OPERAZIONE DI RICHIAMO

Numero Operazione di
richiamo: BD148-V3

Oggetto: Rinforzo delle piastre di reazione della valvola riduttrice di pressione del modulatore ABS	N. pubblicazione:	BD148v3
	Modello:	Discovery Series II (LT) e Defender (LD) - equipaggiati con ABS
	Anno:	dal 1999 al 2004
	Gamma VIN:	<u>Discovery Series II</u> da XA 900000 a XA 907213 da VA 200000 a 4A 846247 da XJ 920000 a 3J 920651 (CKD) <u>Defender</u> da XA 159810 a YA 199999 da YA 600000 a 4A 671407 da 2V 848879 a 2V 849999 (CKD) da 2V 050000 a 3V 052562 (CKD)
	Data di pubblicazione:	23/06/04

Rif: rinforzo delle piastre di reazione della valvola riduttrice di pressione del modulatore ABS

Fig. 1

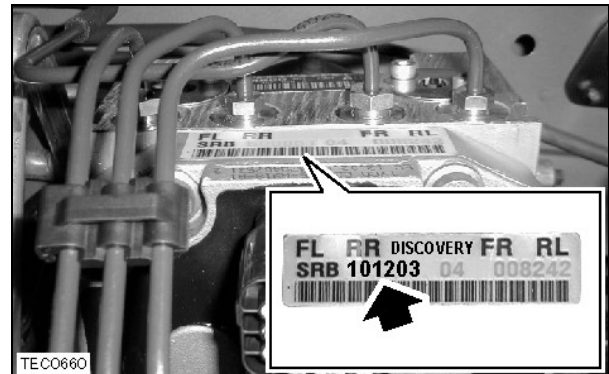
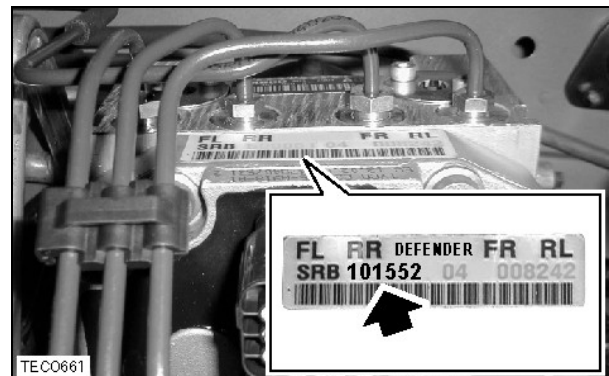
Per identificare un modulatore con specifiche nuove, annotare il numero del ricambio in alto sul modulatore (vedere le fig. 1 e 2). Se sono stati annotati i seguenti numeri di ricambio, non è richiesto alcun ulteriore intervento:

- SRB101203 - (Discovery Series II)
- SRB101552 - (Defender)

Fig. 3

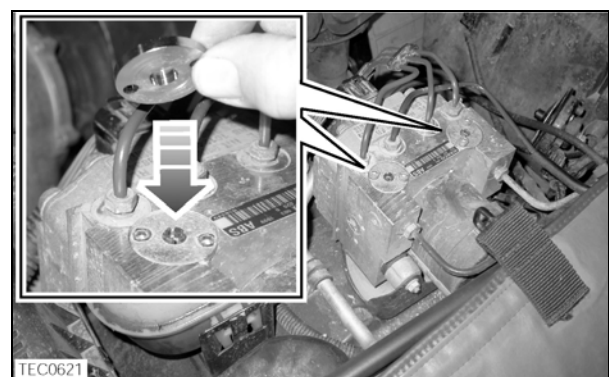
3. Svitare e gettare le quattro viti Allen che fissano le piastre di reazione della valvola riduttrice di pressione (indicate dalle frecce nella fig. 3).
 - Se non è possibile rimuovere una vite a brugola, è necessario sostituire il modulatore ABS. Consultare il Manuale d'officina appropriato, Freni, Unità modulatore - ABS, numero di riparazione 70.65.49 e sostituire il modulatore ABS.

ATTENZIONE: NON SMONTARE LE PIASTRE DI REAZIONE DELLA VALVOLA RIDUTTRICE DI PRESSIONE.

Fig. 5

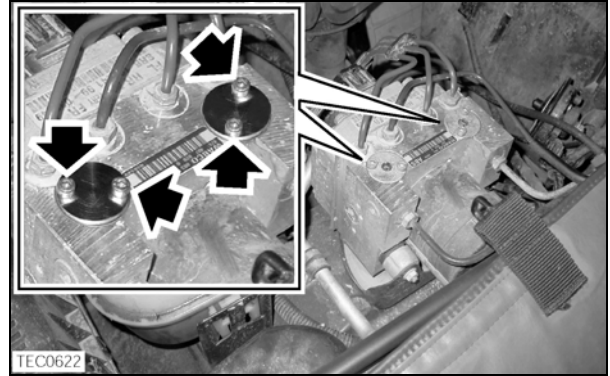
5. Montare viti a brugola nuove (indicate dalle frecce nella fig. 5) e serrarle a 6 Nm (4 lb. ft).
